**Forum mondial de l'harmonisation
des Règlements concernant les véhicules**

Groupe de travail de la sécurité passive

Règlement ONU n° 129 (Systèmes améliorés de retenue pour enfants)**Proposition de complément 6 à la série 03 d'amendements
au Règlement ONU n° 129 (Systèmes améliorés de retenue
pour enfants)****Communication de l'expert de l'Espagne***

Figure 6
Distance minimale pour l'essai de choc latéral

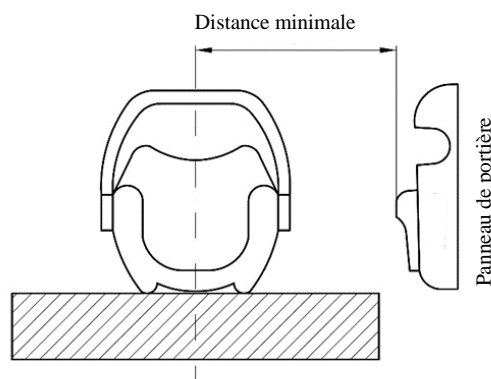
Pour chaque essai, la position initiale du panneau de la portière utilisée pour l'essai de choc latéral par rapport à la banquette d'essai doit être réglée en fonction de la distance minimale entre le panneau de la portière du véhicule et le centre de la place assise, comme indiqué à la figure 6 ;
